Séance ordinaire du conseil territorial du 04 octobre 2022  
EXTRAIT DU REGISTRE DES DÉLIBÉRATIONS  
DÉLIBÉRATION n°2022-10-04\_2924

Ivry-sur-Seine – Bilan de l'enquête publique relative à la déclaration de projet emportant mise en compatibilité du Plan Local d'Urbanisme portant sur l'intérêt général du projet de la ZAC Gagarine-Truillot

***Bilan de l'enquête publique relatif au projet de déclaration de projet emportant mise en compatibilité du Plan Local d'Urbanisme de la ville d'Ivry-sur-Seine portant sur l'intérêt général du projet de la ZAC Gagarine-Truillot***

Dossier d'approbation de la  
déclaration de projet emportant  
mise en compatibilité du Plan Local  
d'Urbanisme portant sur l'intérêt  
général du projet de la ZAC  
Gagarine-Truillot

-Page 43, article 7.1.1 concernant l'article UR7 « **implantation des constructions par rapport aux limites séparatives** ».

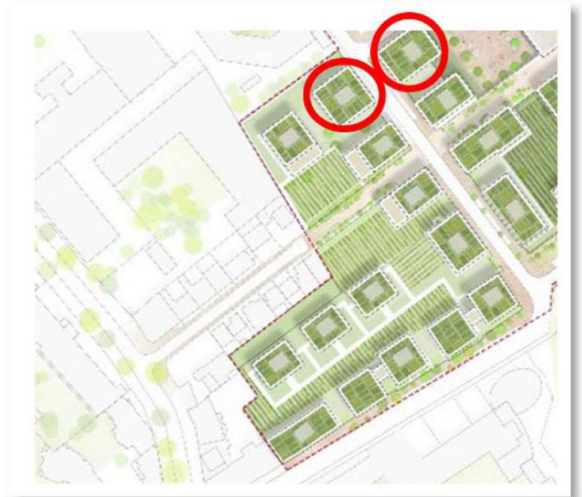
- *Nous nous opposons à la correction du PLU qui ne fixe pas de règle de retrait pour la zone UR1. Nous demandons un retrait minimum de 12 mètres en limite séparative pour toute construction.*

*La question portant sur les jardins partagés et le traitement des espaces communs et les marges de retrait par rapport aux limites séparatives feront partie des échanges à venir avec les riverains.*

## Schéma de l'OAP du PLU modifié

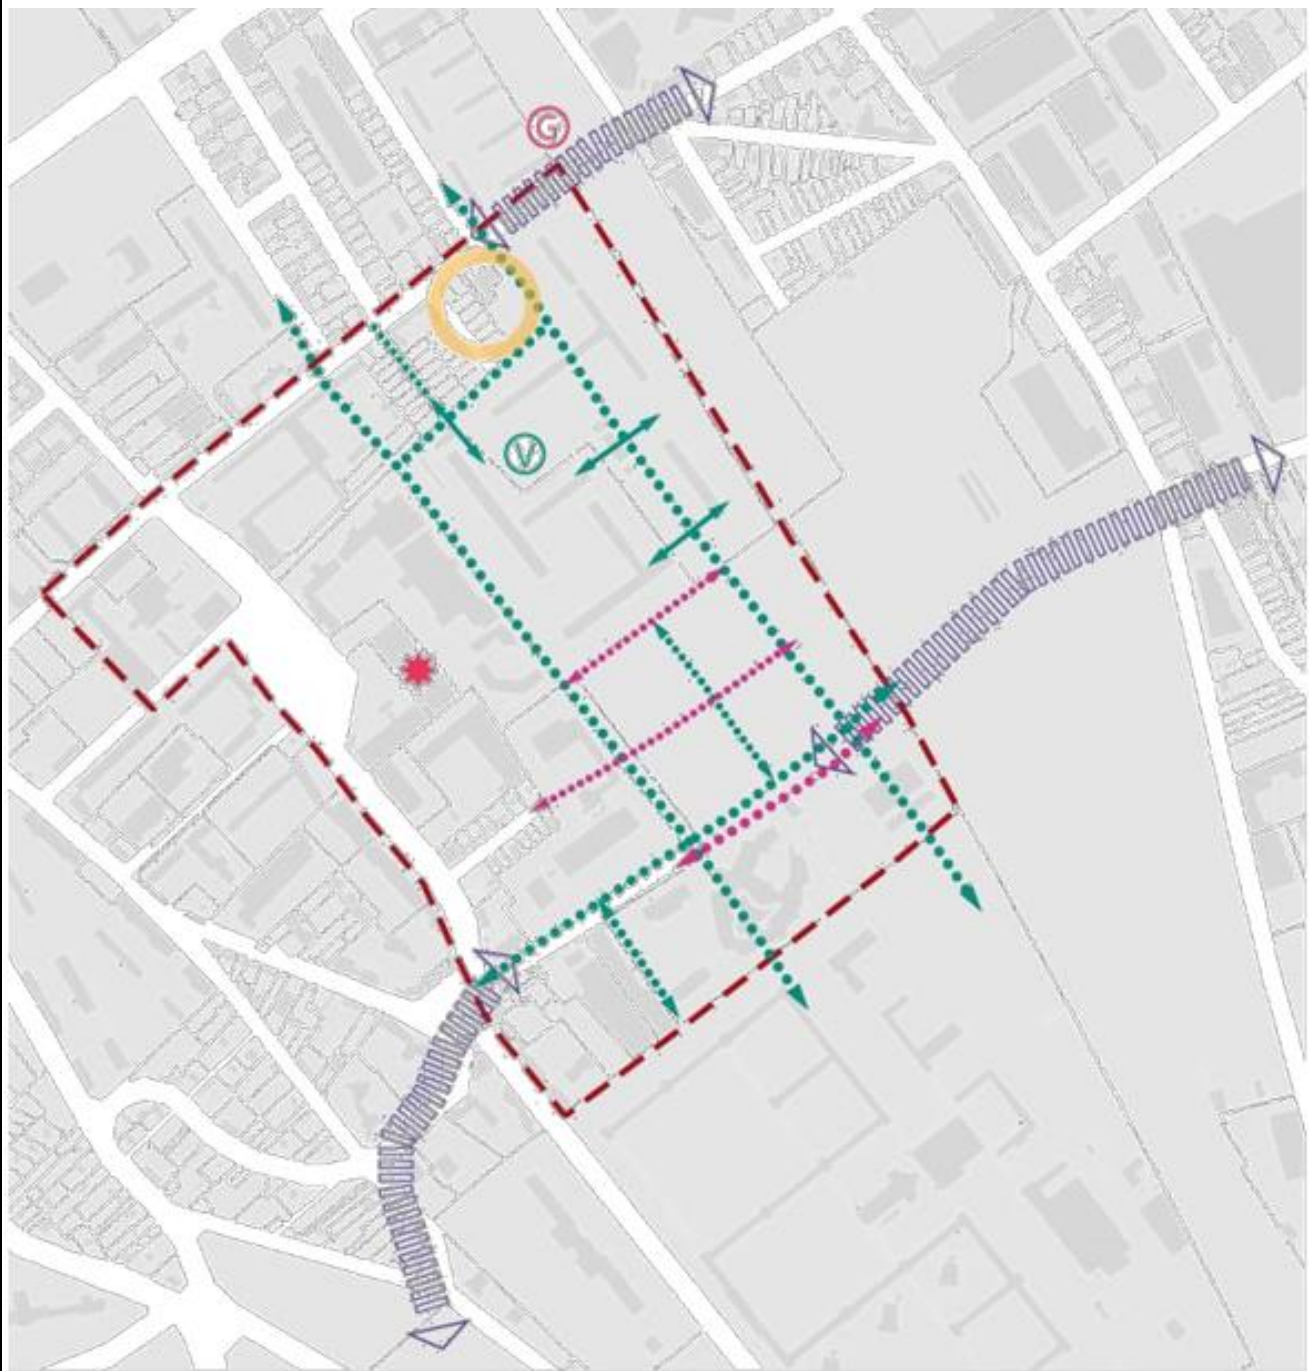
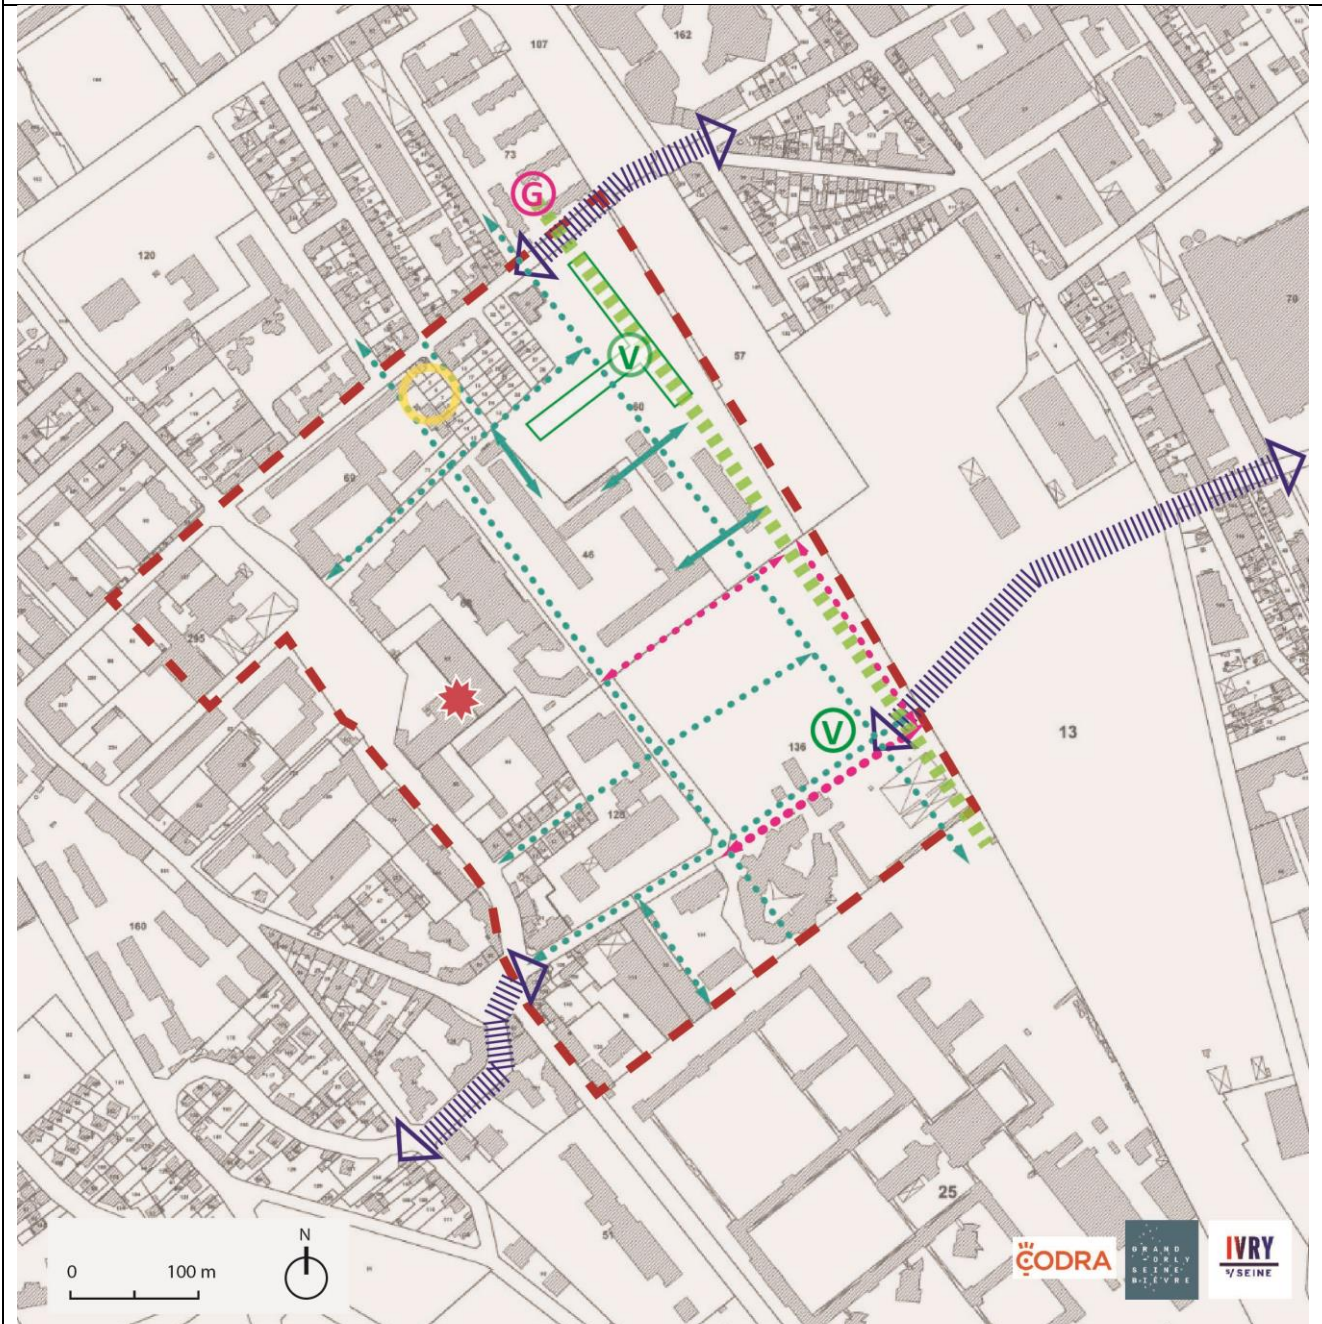
Remarques : J'attire votre attention sur la nécessité de mettre à jour des cartes des OAP « Gagarine/Truillot » : les « principes de voies à créer » et « principes de liaisons pour modes actifs à créer » doivent être spatialement ajustés pour être compatible avec le plan de voirie de la ZAC « Cheminements piétonniers d'Ivly-sur-Seine - zoom sur le secteur Gagarine/Truillot » : le « cheminement piéton sur parcelle privée à créer ou à rendre accessible au public » doit être complété pour être compatible avec le plan de voirie de la ZAC.

Sur les « principes de voies et des modes actifs à créer », la demande d'ajustements pour être compatible avec le plan de voirie de la ZAC est justifiée et sera prise en compte.

S'agissant de la carte « cheminement piéton sur parcelle privée à créer », la demande de compléments pour être compatible avec le plan de voirie de la ZAC est justifiée et sera prise en compte également.
